「耐震設計審査指針の改訂に伴う独立行政法人日本原子力研究開発機構 高速増殖原型炉もんじゅ 耐震安全性に係る報告の評価について」に関する原子力安全委員会の見解  
説明資料

平成22年3月29日  
原子力安全委員会事務局  
審査指針課

# 主要な論点：同時活動性の追加検討

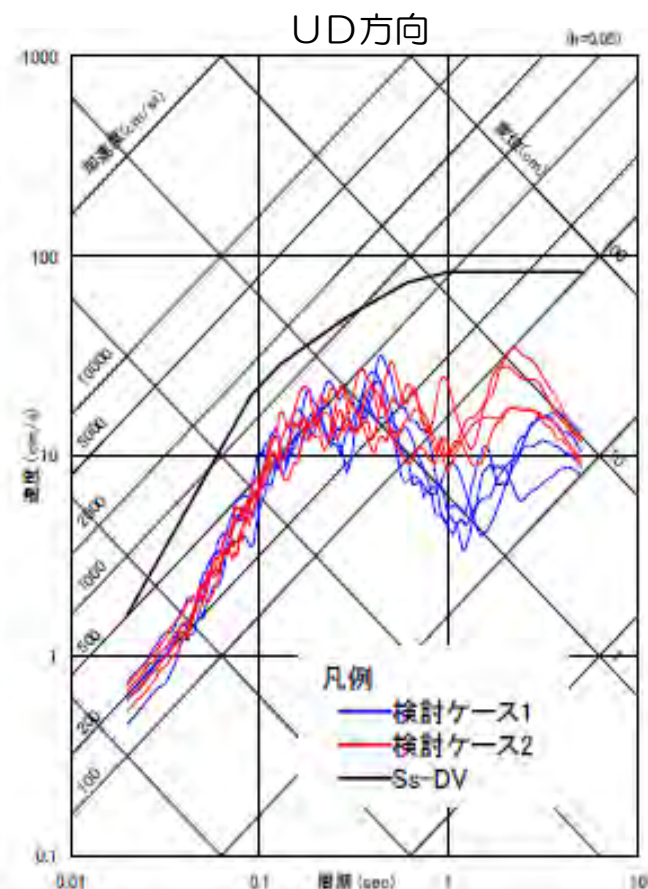
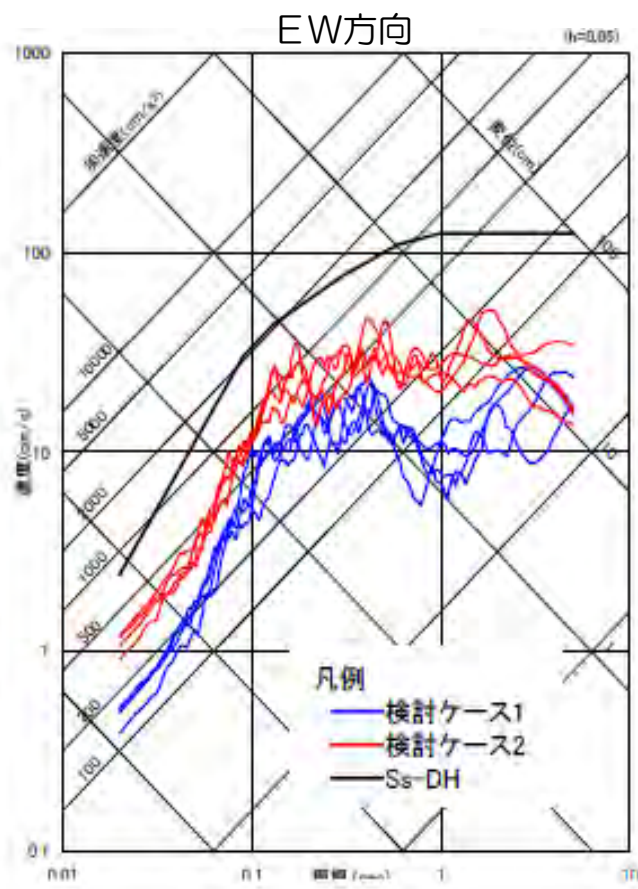
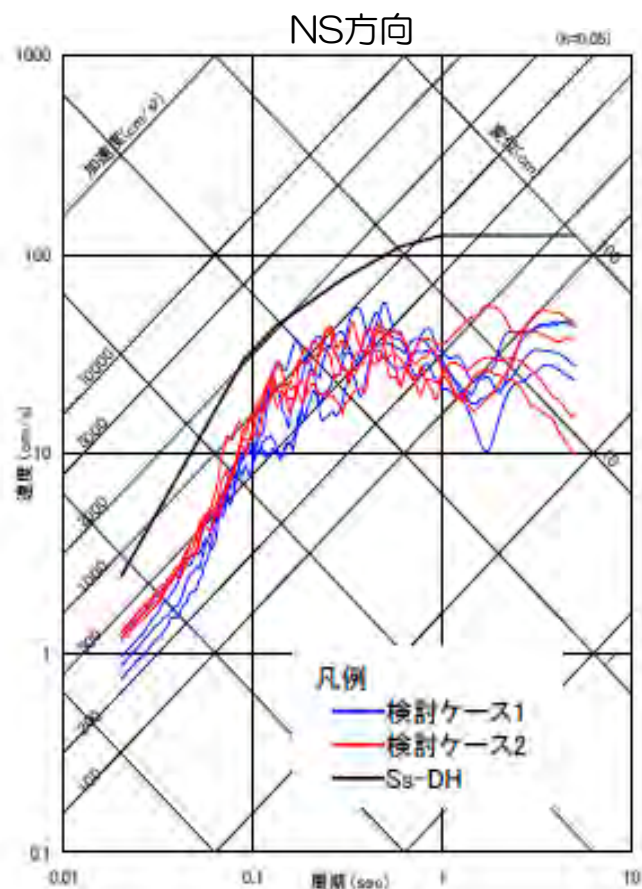
- ①ウツロギ峠北方—池河内断層と柳ヶ瀬断層については、活断層のトレースは不連続であるが、非常に近接して分布していることもあり、表層における不連続と地質構造の違いや活動時期の違いだけで同時活動の可能性を完全には否定出来ないとの意見があった。
- ②松田（1990）の考えを当該ケースに適用することは、ウツロギ峠北方—池河内断層の南端と柳ヶ瀬断層が非常に近接しており、動力学的観点から踏まえると適切ではないと考える。等

断層モデルによる地震動評価の検討を要請

ウツロギ峠北方—池河内断層と柳ヶ瀬断層南部の同時活動

浦底—内池見断層北部とウツロギ峠北方—池河内断層南部と柳ヶ瀬断層南部の同時活動

■いずれの周期帯においても、策定した基準地震動 $S_s-D$ を下回っていることを確認した。
